修改说明 (1# 楼栋)

单体平立面图修改

1# 楼拟变更七层平面图

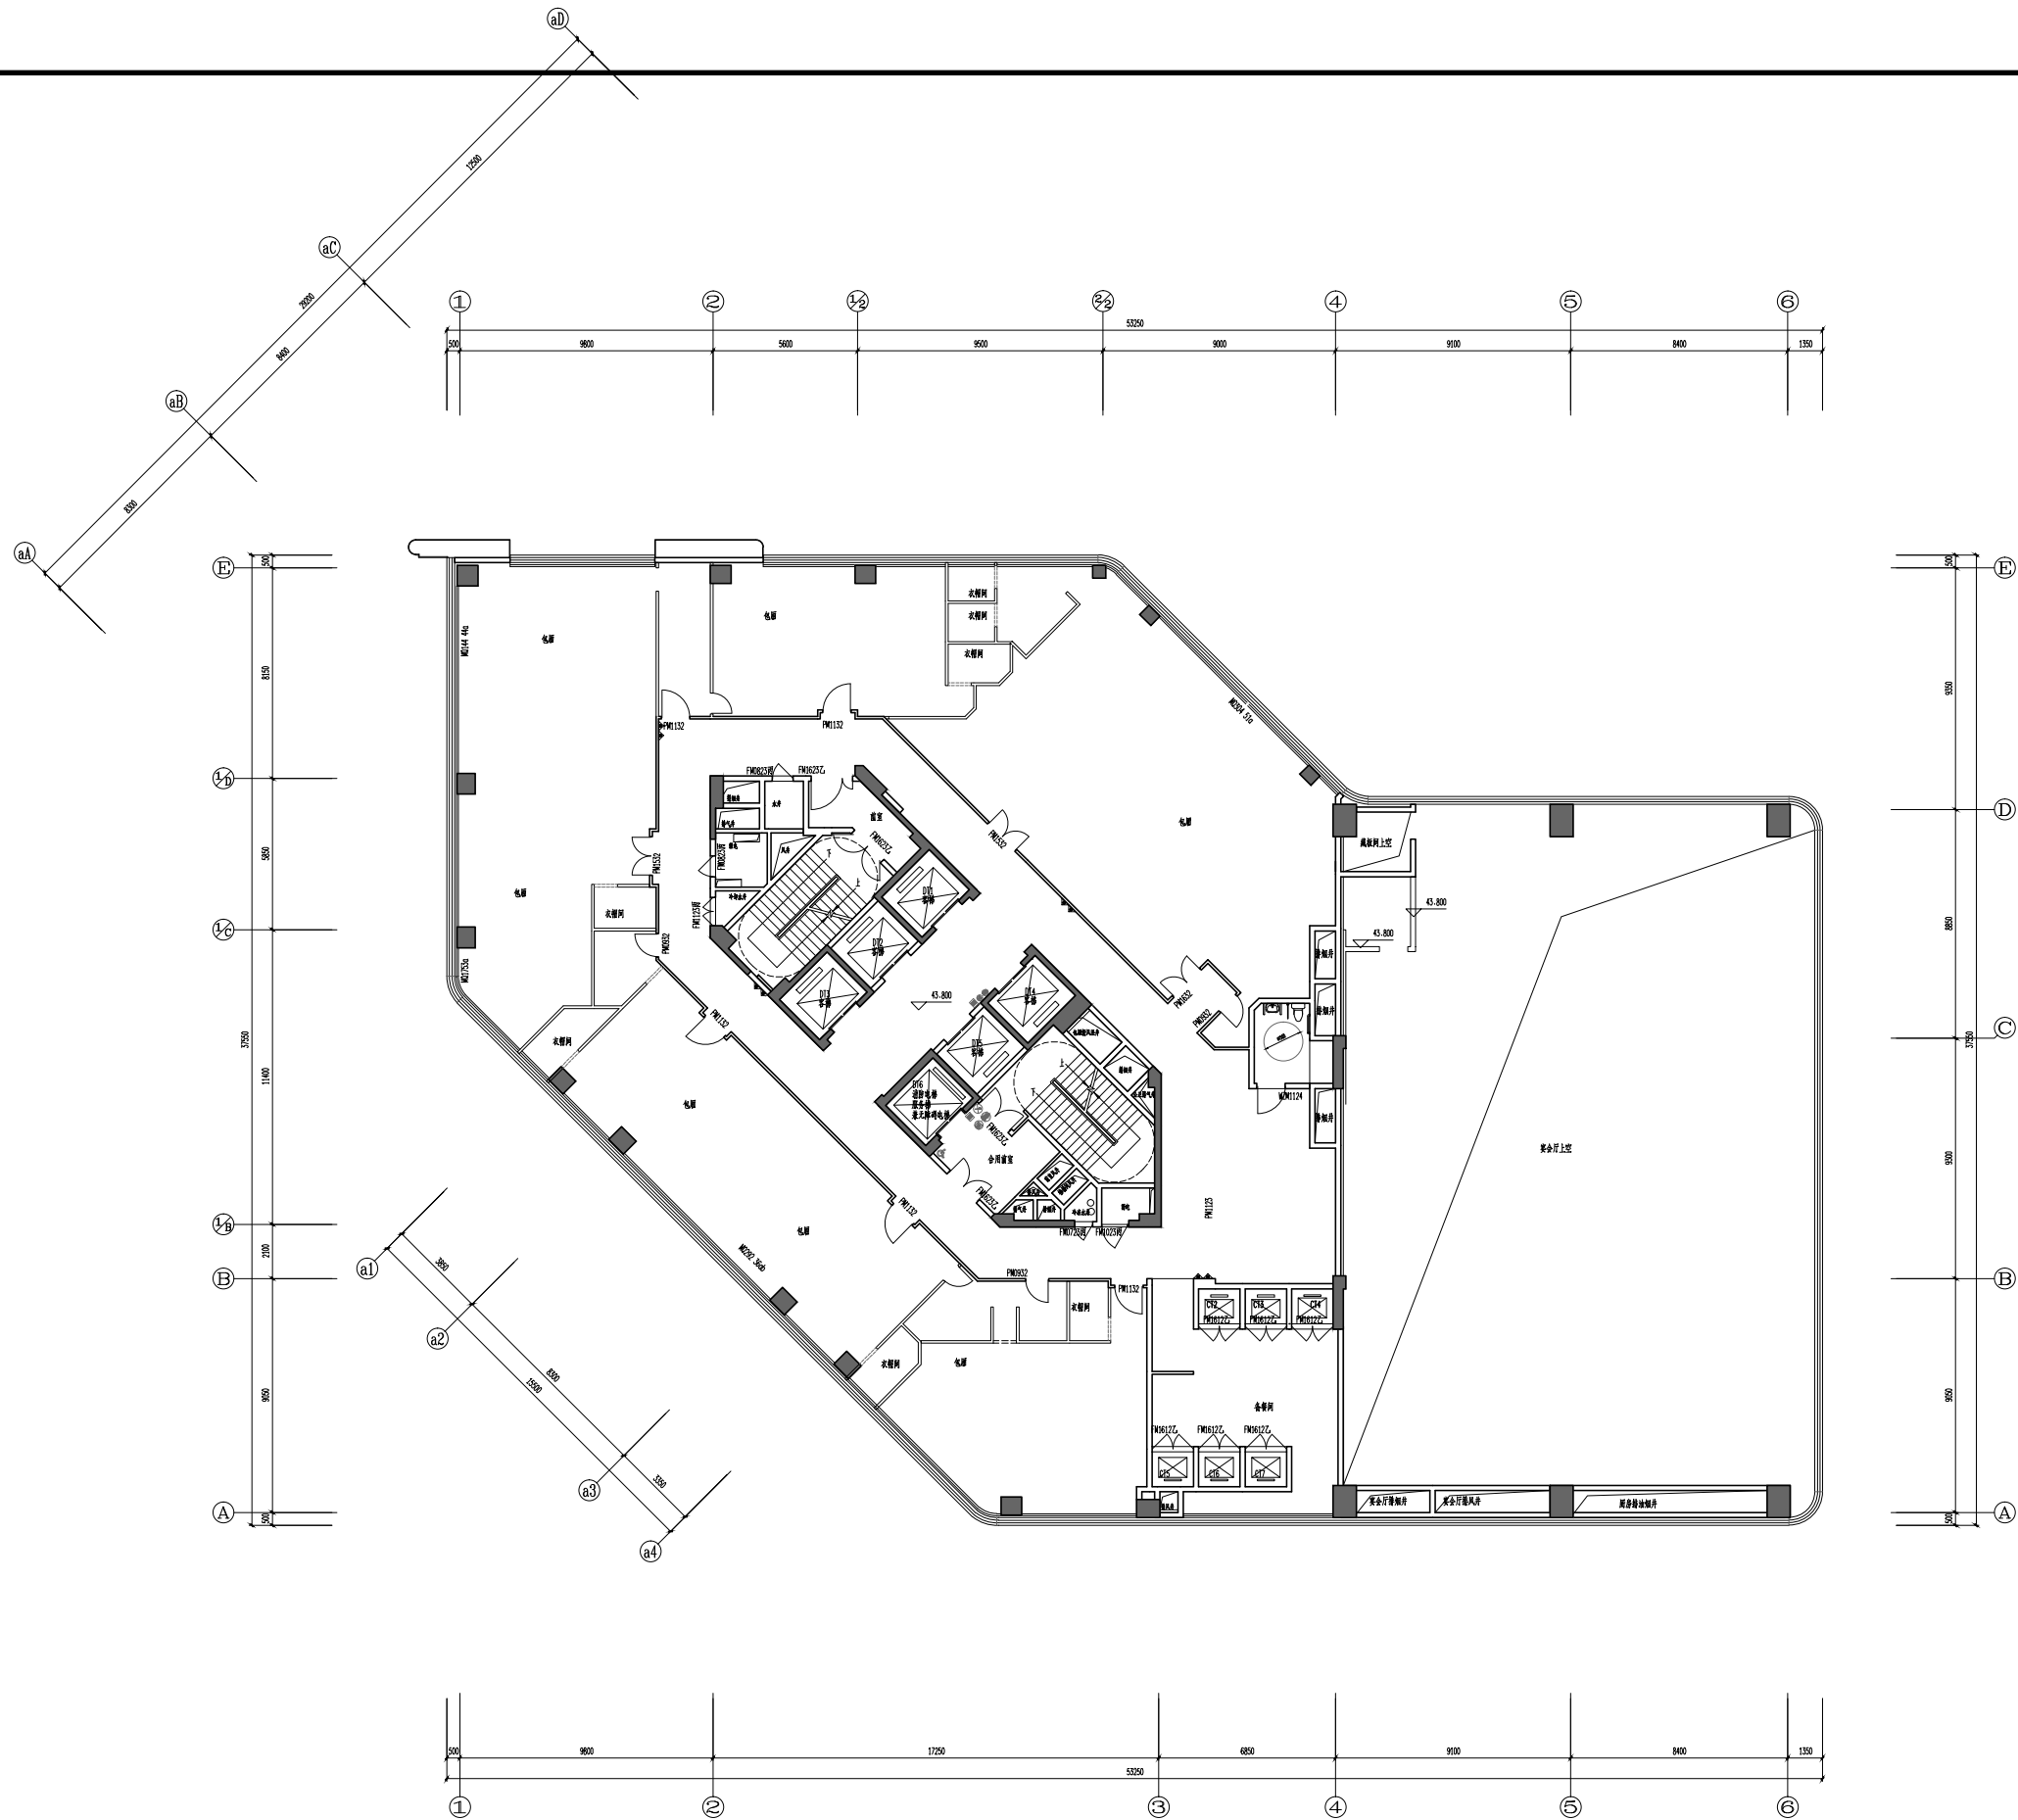
因考虑更加符合实际使用功能 1# 楼七楼的平面布局进行调整

1# 楼拟变更南、北立面图

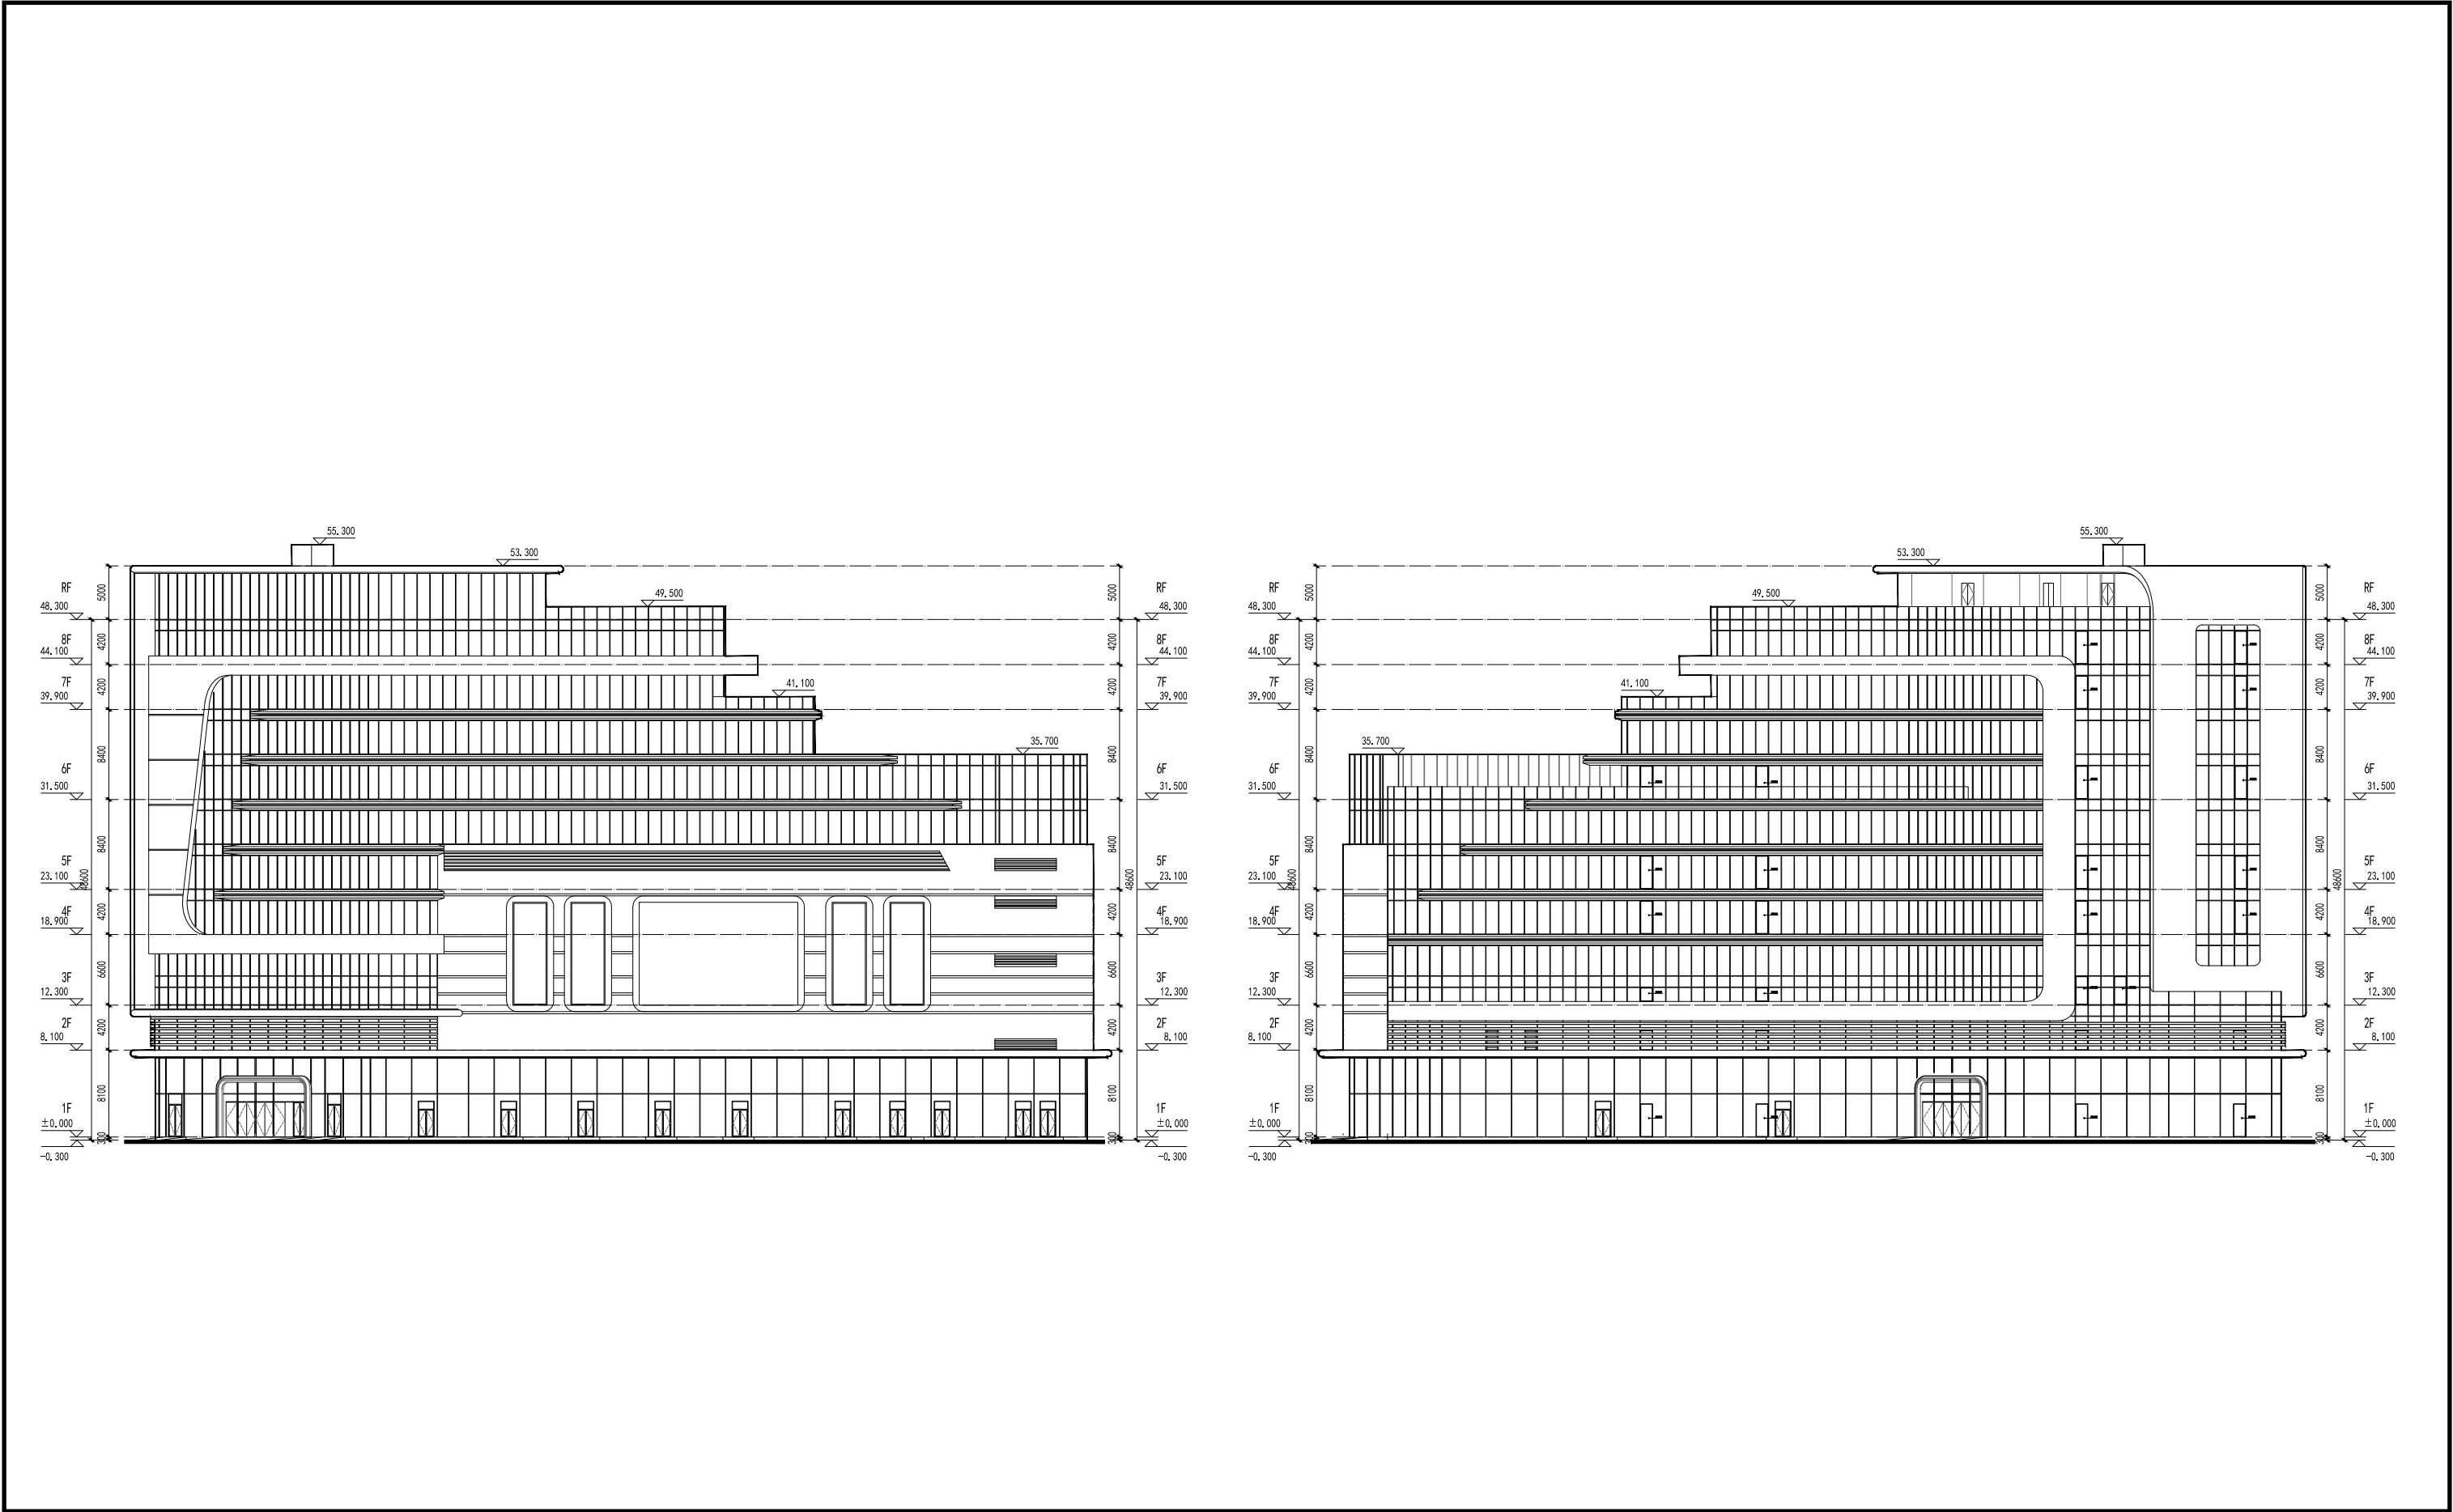
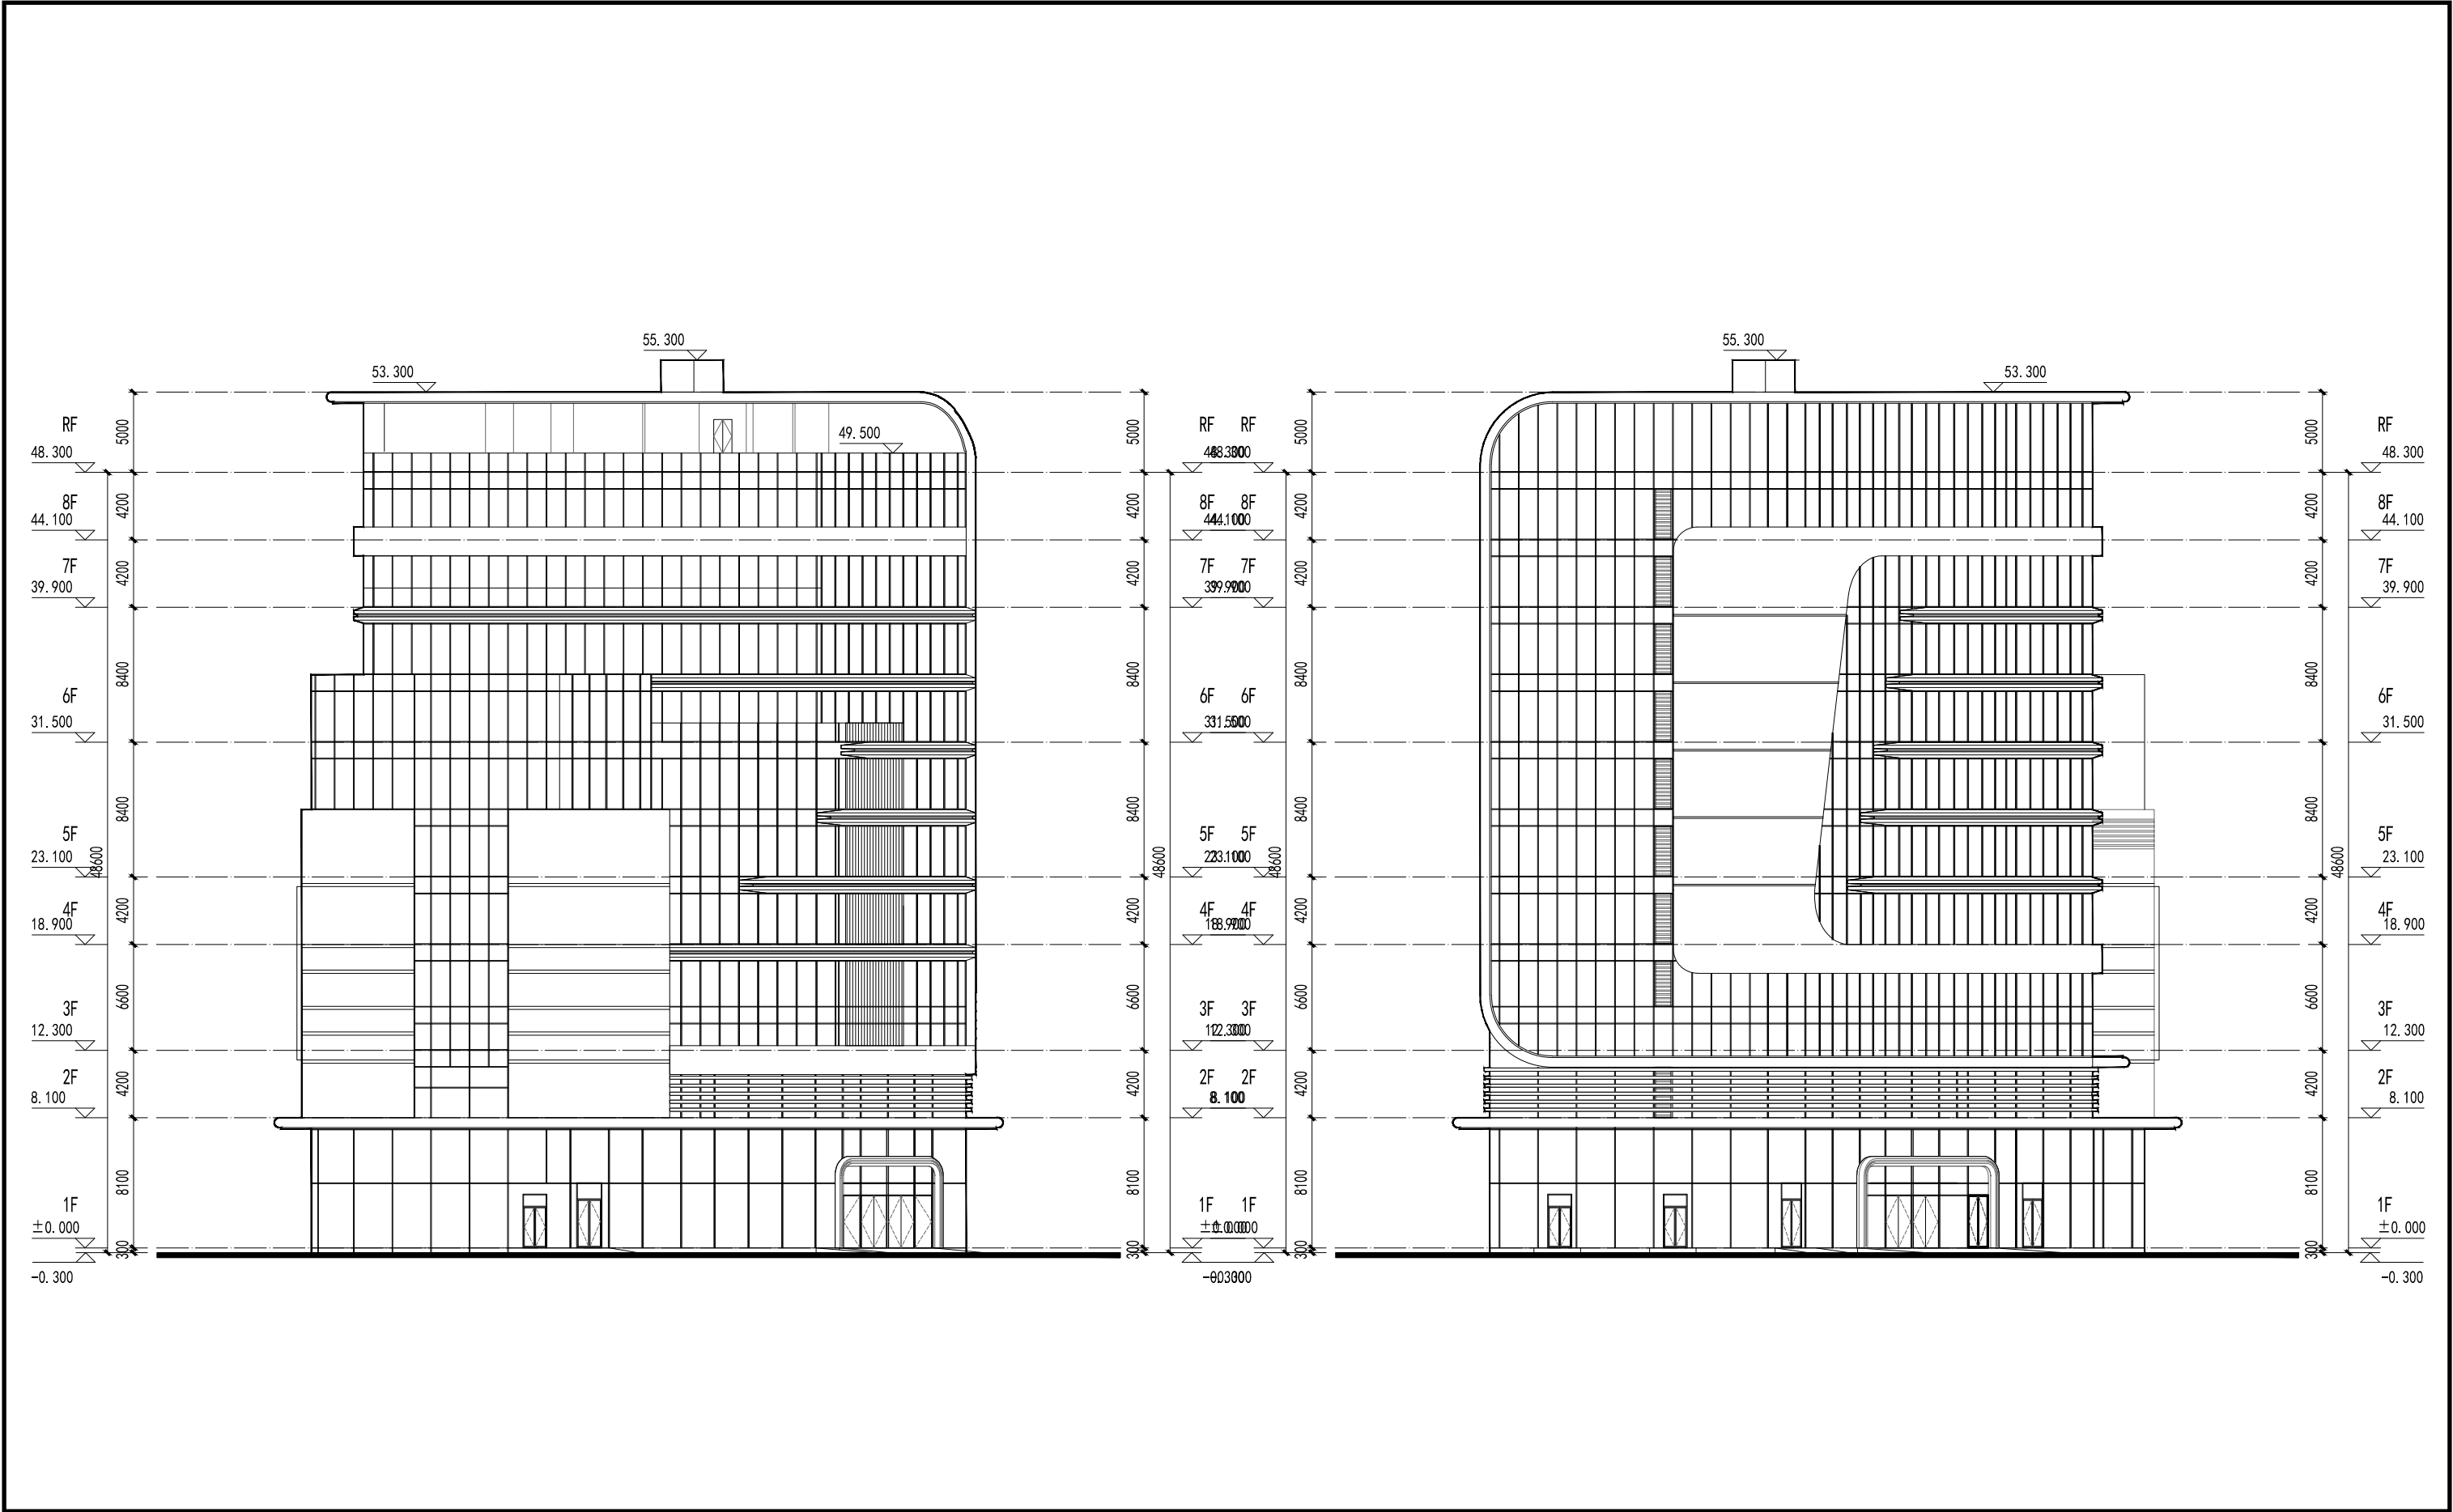
1. 外立面由原来的浅香槟色铝板改为灰色铝板
